| Objet : | 2 défaillances potentielles au niveau de la carte de gestion l'alimentation et de la carte des solénoïdes identifiées par le fabricant. |

**NOTIFICATION DE SÉCURITÉ URGENTE
MESURES CORRECTIVES POUR DISPOSITIFS MÉDICAUX
FSCA 2249723-05/05/2023-008-C**

**Consoles de contre-pulsion intra-aortique (CPBIA) Datascope Cardiosave
Hybrid et Rescue**

Figure 1 : Batterie chargée à 80% - 100%
 Ne PAS retirer la batterie

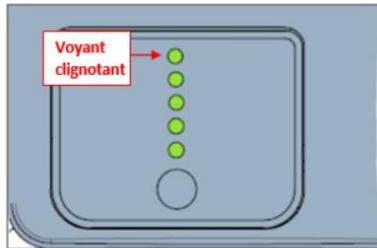
Pour éviter les surtensions électriques susceptibles d'entraver la capacité du Cardiosave à charger les batteries, **ne pas retirer la batterie d'un Cardiosave lorsque le niveau de la batterie est de 80 % ou plus et qu'elle est en cours de chargement** (c'est-à-dire lorsqu'elle est correctement connectée à l'alimentation secteur). Maintenez la batterie dans le compartiment de charge jusqu'à ce qu'elle soit complètement chargée.

Chaque batterie est dotée de cinq (5) voyants indiquant l'état de charge approximatif de la batterie. **Une batterie chargée à 80 % a quatre (4) voyants allumés en permanence et, pendant la charge, le voyant le plus en haut de la batterie clignote. Retirer la batterie lorsque le voyant supérieur clignote pendant le chargement peut endommager le circuit de charge de la batterie du Cardiosave.**

Figure 2 : Batterie chargé à 0%-20%
 La batterie peut être retirée en toute sécurité

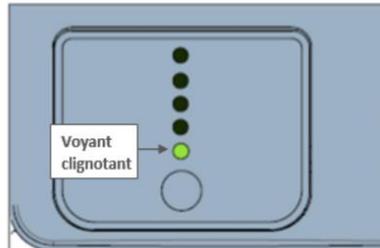
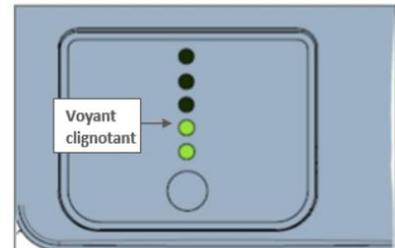
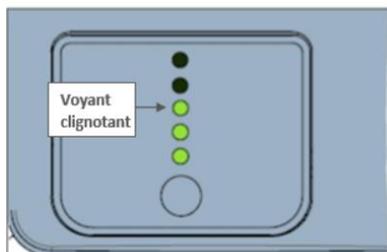
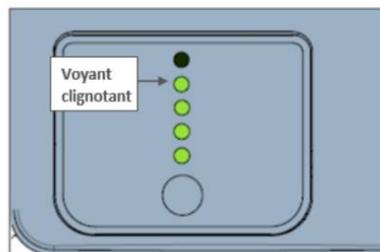
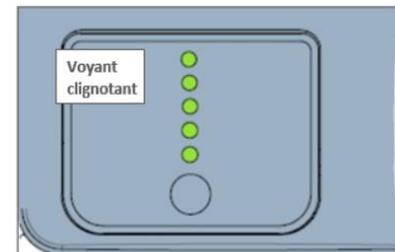
La batterie peut être retirée en toute sécurité lorsqu'elle est chargée à moins de 80 % ou lorsqu'elle est complètement chargée. Pour afficher l'état de la batterie, appuyez sur le bouton situé à l'avant de la batterie. Les voyants s'allument pour informer l'utilisateur de l'état de charge approximatif de la batterie.

Figure 7 : Non activement en charge
 Appuyez sur le bouton pour voir le statut de la charge

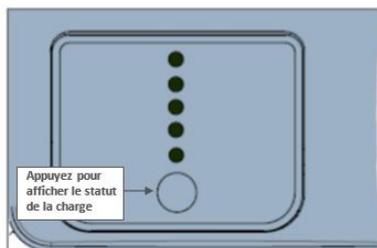
- Une fois le processus de charge terminé, les 5 voyants s'allument brièvement puis s'éteignent.
- Vérifiez toujours l'état de charge de la batterie en appuyant sur le bouton situé sous les voyants à l'avant de la batterie.
- Si les 5 voyants ne sont pas allumés après avoir appuyé sur le bouton, l'opération de chargement de la batterie n'a pas réussi.

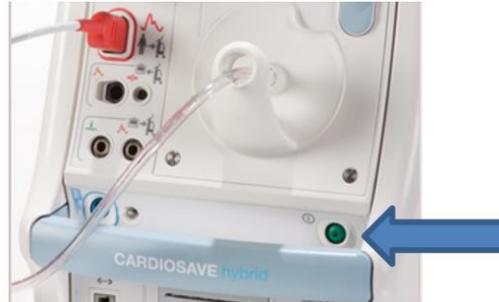
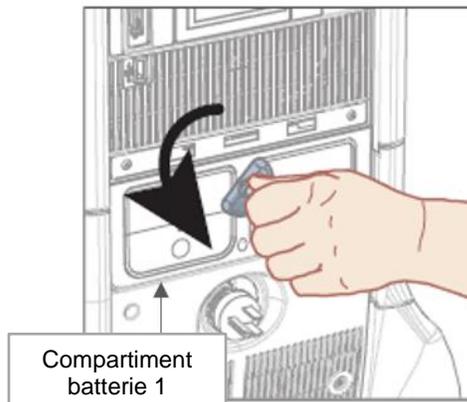
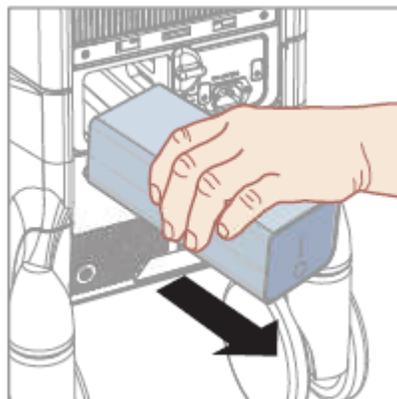
S'il est jugé absolument nécessaire de retirer une batterie avant qu'elle ne soit complètement chargée (le voyant vert supérieur clignote), suivez les instructions ci-dessous pour éviter d'endommager le circuit de charge de la batterie :

- Si la batterie devant être retirée se trouve dans un Cardiosave en cours de traitement, connectez le cathéter à ballonnet intra-aortique à une autre CPBIA afin d'éviter toute interruption du traitement.

- Eteignez le Cardiosave, en appuyant et en maintenant enfoncé le bouton d'alimentation de la CPBIA, situé à l'arrière de la console, pendant 2 secondes.

- Débranchez la CPBIA de la prise murale.
- Une fois débranchée de l'alimentation secteur, retirez la batterie en suivant les instructions suivantes :
 1. Tournez le bouton pour déverrouiller et retirer la batterie du compartiment de batterie (sens antihoraire pour le compartiment de batterie 1, ou sens horaire pour le compartiment de batterie 2)

2. Faites glisser la batterie en dehors du compartiment batterie
